PGE Dystrybucja S.A.

**Karta Aktualizacji Nr B/2/2018
Instrukcji Ruchu i Eksploatacji Sieci Dystrybucyjnej**

Data przygotowania: 21 listopada 2018r.

wersja 2.0

Rys. 2. Zdolność do generacji mocy biernej w obciążeniowym układzie odniesienia

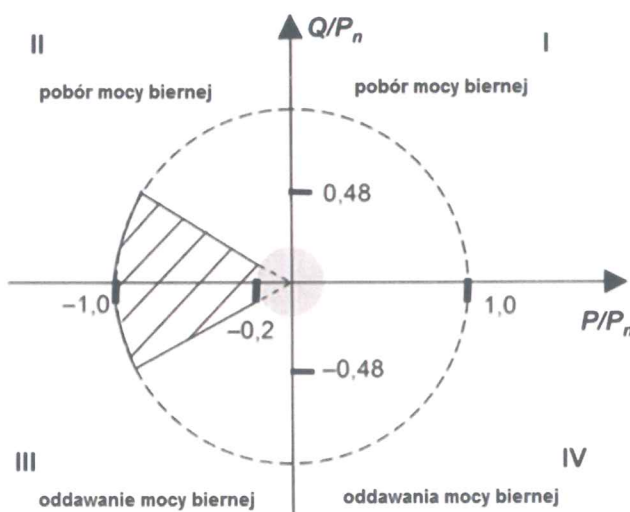
Mikroinstalacja przyłączona przez falownik ma być zdolna do pracy w normalnych warunkach eksploatacji w paśmie tolerancji napięcia od $0,85 U_n$ do $1,1 U_n$ z następującą mocą bierną:

- a) zgodnie z krzywą charakterystyki zadanej przez PGE Dystrybucja S.A. w obrębie współczynników przesunięcia fazowego podstawowych harmoniczných napięcia i prądu od $\cos \varphi = 0,9_{ind}$ do $\cos \varphi = 0,9_{poj}$, gdzie moc czynna wyjściowa mikroinstalacji jest równa 20% znamionowej mocy czynnej lub większa,
- b) bez zmian mocy biernej więcej niż o 10% znamionowej mocy czynnej mikroinstalacji przy mocy czynnej niższej niż 20% znamionowej mocy czynnej.

Wymaganie to przedstawiono na rys. nr 2.

Rys. 5. Charakterystyka sterowania współczynnikiem mocy $\cos \varphi$ w funkcji generowanej mocy czynnej wymagana przez PGE Dystrybucja S.A.

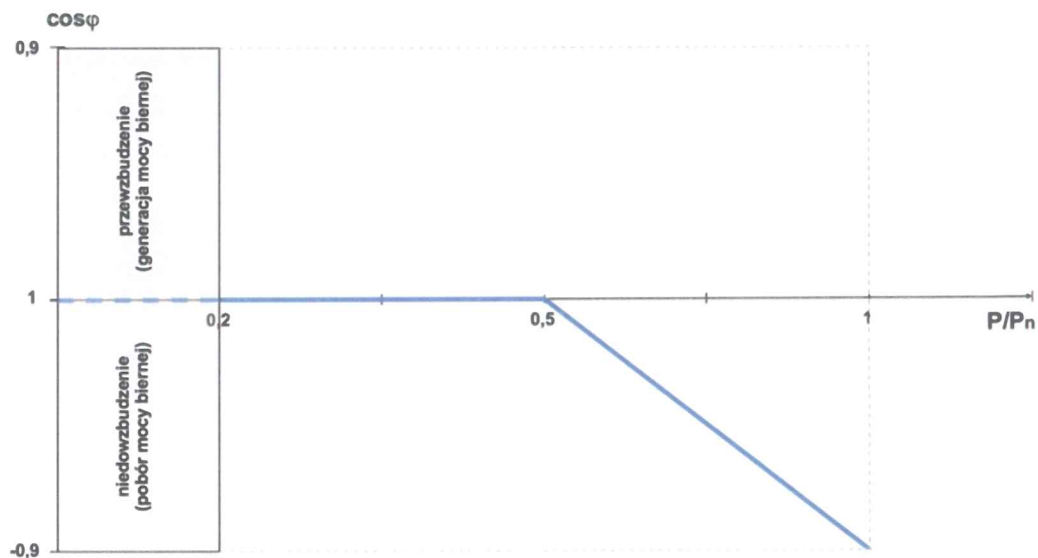
W trybie $\cos \varphi$ (P) sterowanie odbywa się, według krzywej przedstawionej na rys. 5.

Nastawione nowe wartości, wynikające ze zmiany mocy czynnej generowanej, muszą być nastawione w ciągu 10 s. Zaleca się, aby szybkość zmiany mocy biernej następowała w takim samym czasie jak szybkość zmiany mocy czynnej i była zsynchronizowana z szybkością zmiany mocy czynnej.
